Progetto per la realizzazione di impianto eolico denominato "Poggio alle Pancole" Comune di Lajatico (PI).
Codice della procedura 7874 data di avvio 4-1-2022.

Progetto per la realizzazione di un impianto eolico, denominato "Poggio alle Pancole", costituito da n. 7 aerogeneratori, per una potenza complessiva pari a 42 MW, e delle rispettive opere di connessione alla RTN, da realizzarsi nel Comune di Lajatico (PI). Cod procedura 7874

OSSERVAZIONI – ALLEGATO 3

Estratto tavola 20V036_L_Visibilita_Lajatico_beni_A1_DEF.pdf

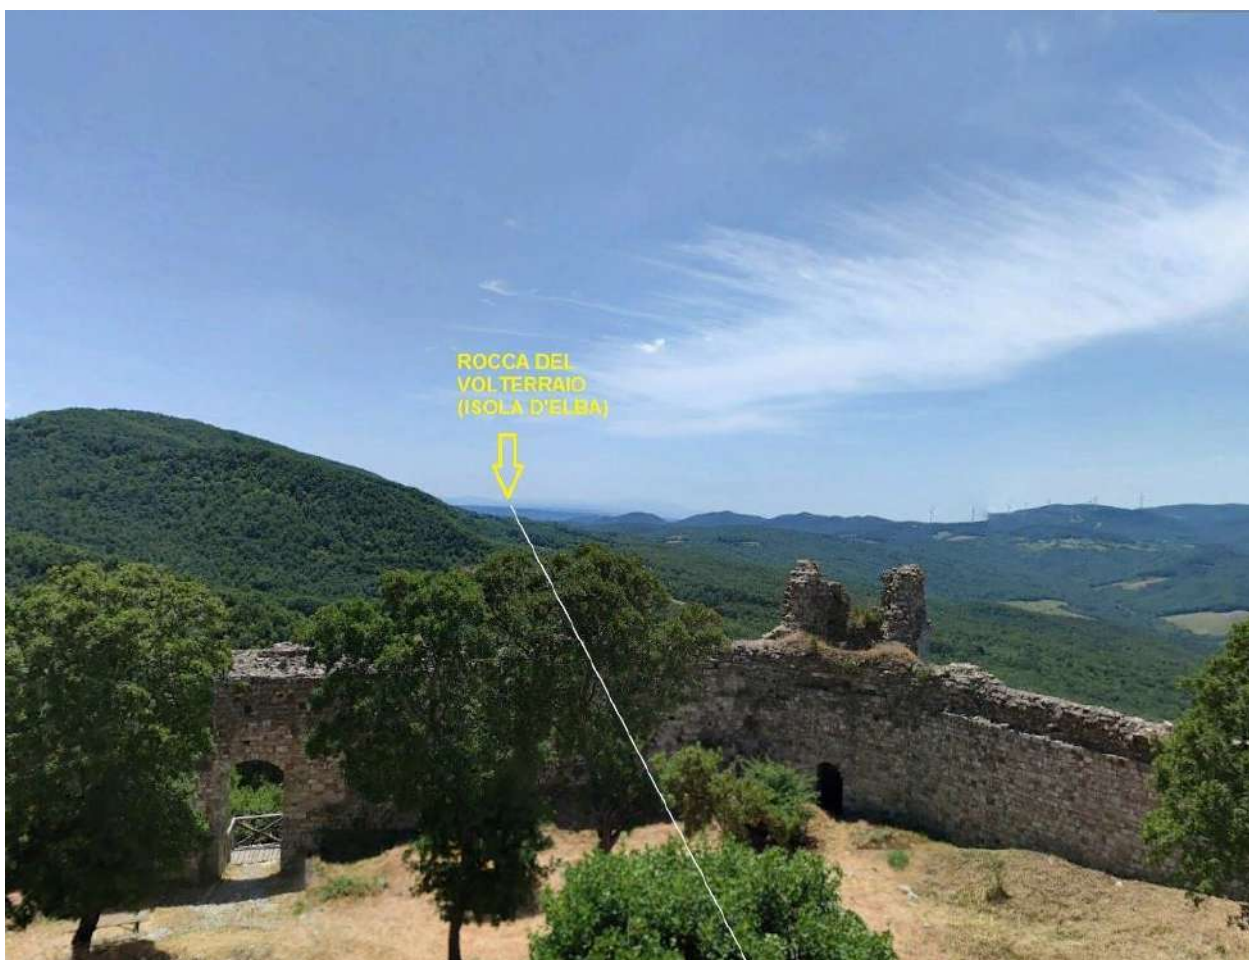
Posizione della Rocca di Pietracassia al centro delle direttrici visive verso i Monti Pisani (rocca della Verruca), Isola d'Elba (Rocca del Volterraio), Volterra

Esistono già alcuni parchi eolici in zona visibili dalla Rocca, il più vicino a sud-est a circa 4 chilometri, un altro a ovest a circa 6 km, ma per fortuna essi non impattano sulle direttrici principali di cui sopra.

Il progetto del nuovo parco eolico invece è posto proprio lungo la direttrice Rocca di Pietracassia – Volterra, e le prime torri eoliche sono site ad una distanza molto ridotta dalla Rocca (meno di 2 chilometri). La realizzazione del Parco potrebbe perciò distruggere per sempre la più importante direttrice visiva storica che ancora possiamo apprezzare, con grave, insipiente e irreparabile danno al paesaggio, alla storia e alla cultura del territorio.

Vista dalla Rocca di Pietracassia verso i Monti Pisani e la Rocca della Verruca

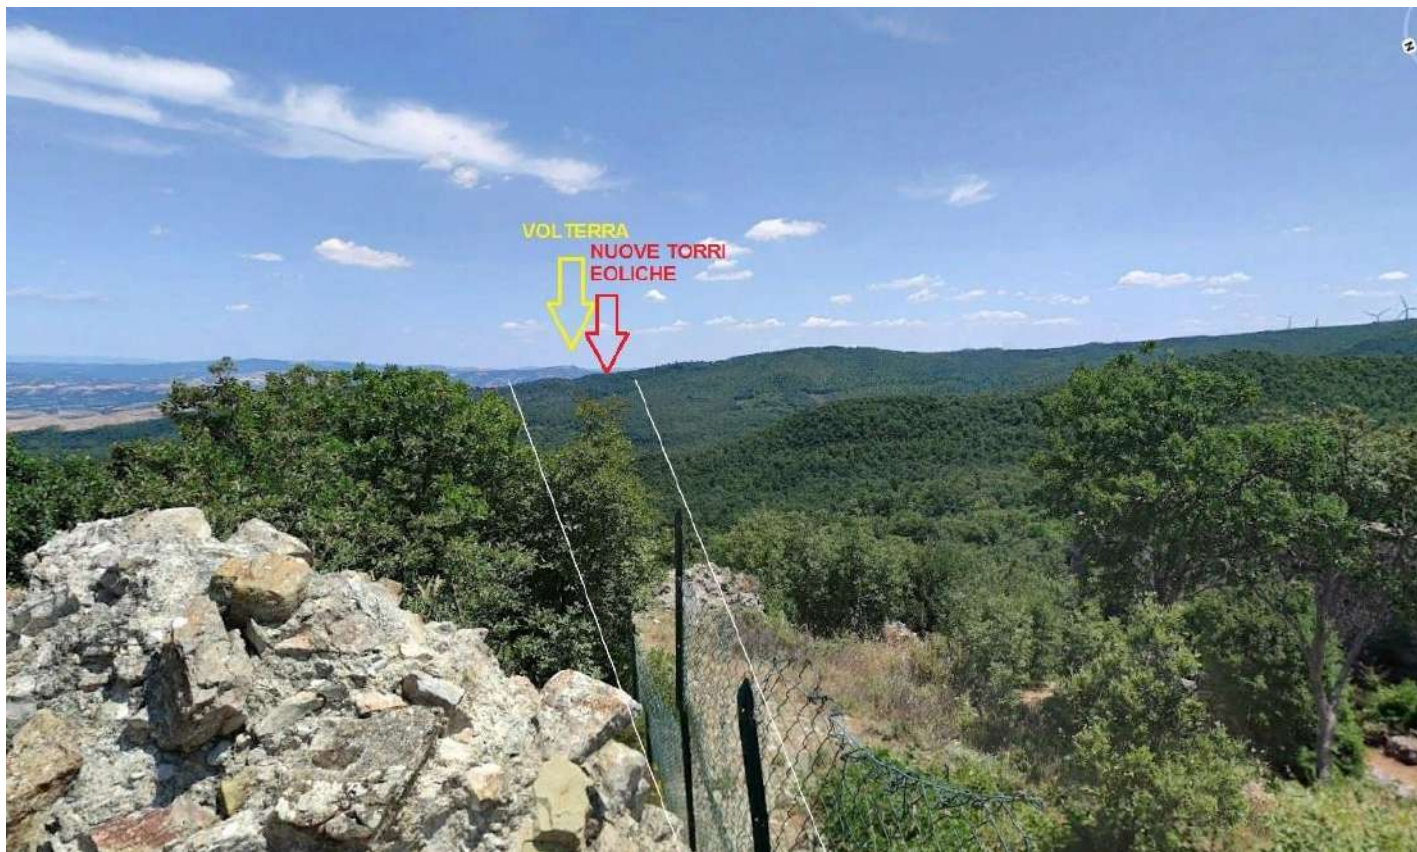
Vista dalla Rocca di Pietracassia verso l'Isola d'Elba e la Rocca del Volterraio – il parco eolico esistente, a più di 6 chilometri, sulla destra dell'immagine per fortuna non impatta la vista sull'Isola d'Elba

Vista dalla Rocca di Pietracassia verso Volterra – il nuovo parco eolico andrebbe ad impattare proprio sulla direttrice, e posto a meno di 2 chilometri, impedirebbe la vista di Volterra dalla Rocca; il parco eolico esistente, visibile sulla destra, è posto tra 4 e 6 chilometri, ed è parzialmente nascosto da un colle più alto.

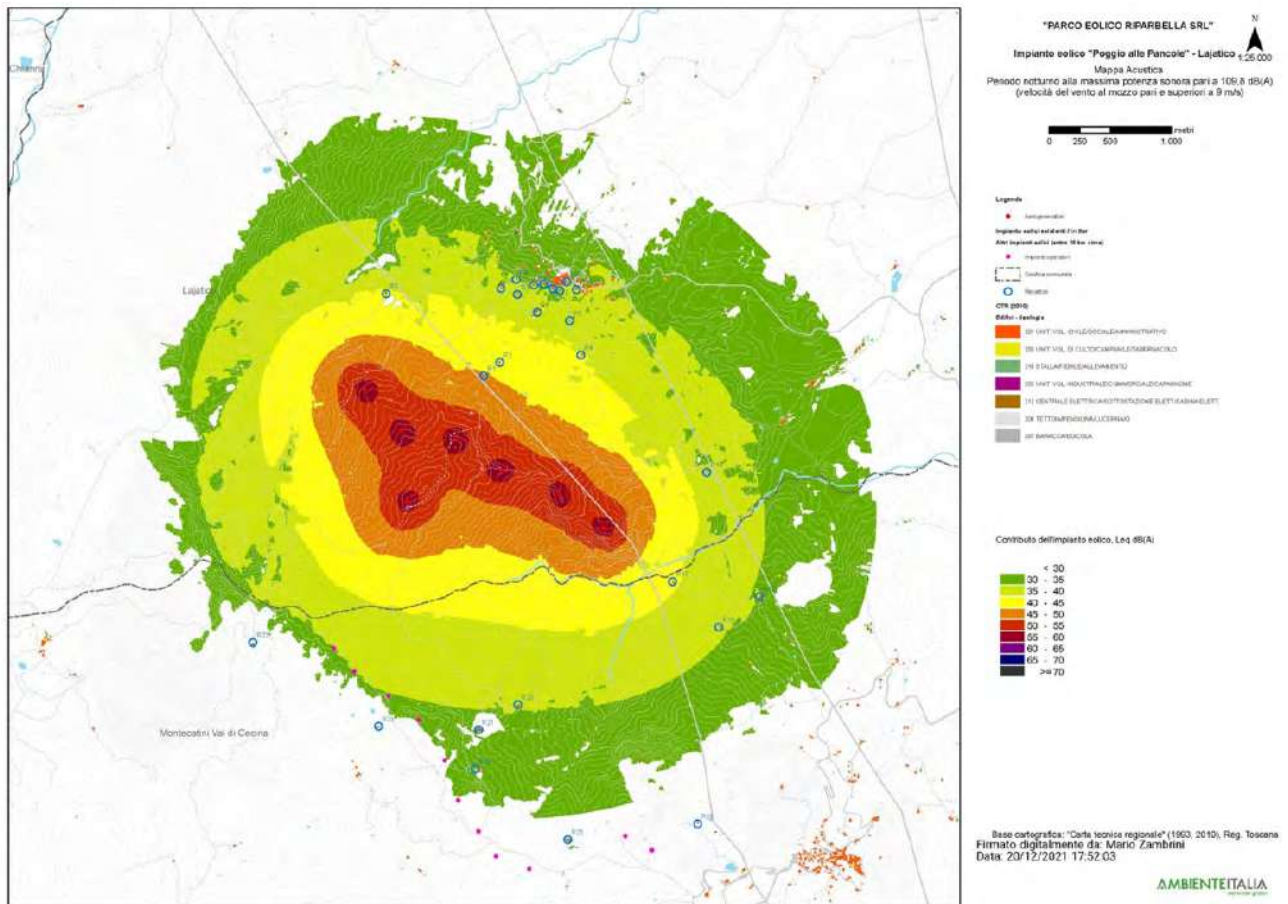
3. Nella valutazione del criterio differenziale a finestre chiuse si fa riferimento a un modello di facciata del fabbricato assolutamente non verosimile: il potere fonoisolante di un vetro 3 mm viene dichiarato 30 dB. Il potere fonoisolante di un vetro 3 mm, basta fare una veloce ricerca in letteratura, non supera i 25 dB e se ragioniamo di infisso nel suo complesso non siamo sopra i 20 dB. L'assunto della stanza 4 metri per 4 metri e volume 43 mc non è assolutamente cautelativo perché le camerette abitabili hanno superfici di calpestio inferiori ai 10 mq e volumi inferiori ai 30 mc. In ogni caso è pieno di stanze con superficie di calpestio inferiore ai 16 mq, basta una qualsiasi camera matrimoniale. La stima dell'indice dell'isolamento di facciata è quindi del tutto sovrastimata, quindi errata e porta a dichiarare che il livello di rumore ambientale a finestre chiuse è inferiore al limite di applicabilità sia di giorno che di notte. Ciò non è corretto e, in situazioni di bassa rumorosità residua come stimata/misurata dai tecnici, quando il differenziale si applica, SI SUPERA. Risulta evidente che senza l'assunto della valutazione errato dell'isolamento di facciata il criterio differenziale a finestre chiuse risulta superato.

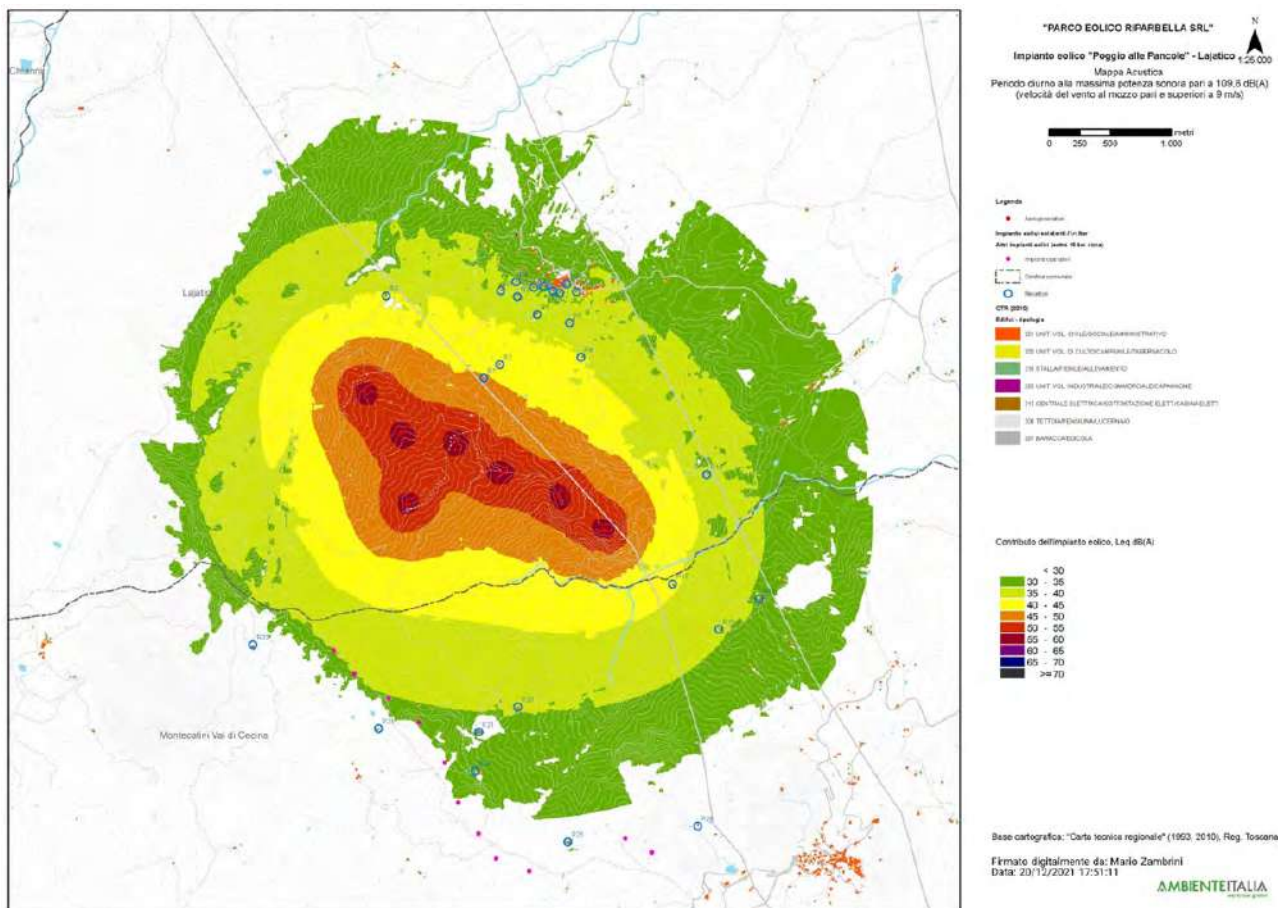
4. L'osservazione ancora più cogente riguarda l'assunto dell'abbattimento di una parete a finestre aperte pari a 10 dB. 10 dB di abbattimento, prova qualsiasi misura che si possa fare in qualsiasi situazione, può andare bene in caso di parete molto grande, di importante R_w e con finestra piccola, inferiore al 5% della superficie finestrata. Già una stanza normalissima di una cameretta con finestra 1,2x1,4, mediante misura a 1 m dalla facciata in esterno e una all'interno con fonometro a 1 m dalla finestra aperta e oltre 1 m dalle altre superfici riflettenti microfoni a 1,5 m di altezza non presenta abbattimento del rumore superiore a 6 dB, a meno di non avere all'interno un ambiente sovraccarico di arredi solo fonoassorbenti in una condizione assolutamente non realistica. Se poi ci spostiamo a una camera con una banale porta finestra da 1,2mx2,4m si perde un ulteriore dB di abbattimento e in situazioni, che esistono tranquillamente, di infissi ampi (tipo 1,8x2,4 o 2x2,4 o anche oltre) si arriva a situazioni in cui l'unico abbattimento che offre la parete è la riduzione di 3 dB dati dai coefficienti di riflessione di facciata. Coefficiente di riflessione di facciata che, oltretutto, qui non risulta valutato.

Se ne deduce che ipotizzando un abbattimento delle pareti inferiore a quello della valutazione e conforme alle stime riportate il criterio differenziale a finestre aperte si applica e SI SUPERA, sempre con riferimento ai bassi livelli di rumorosità registrati e che sono caratteristici della zona.

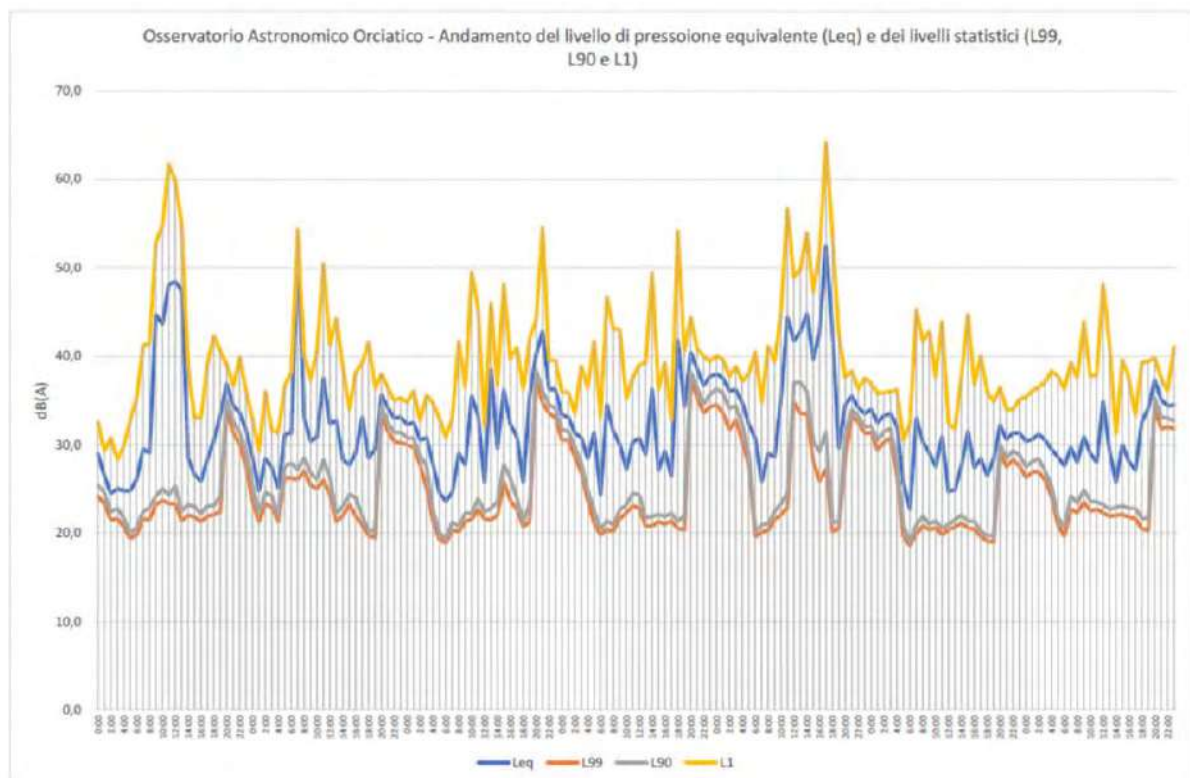
pagina 28 che in corrispondenza di livelli di pressione equivalente Leq intorno ai 45 dB(A), i livelli

di pressione istantanea L1 si aggirano intorno ai 63 e 65 dB(A) o comunque superiori a 50 dB(A) e questo per periodi di 4 e 9 ore, quindi per buona parte della giornata.
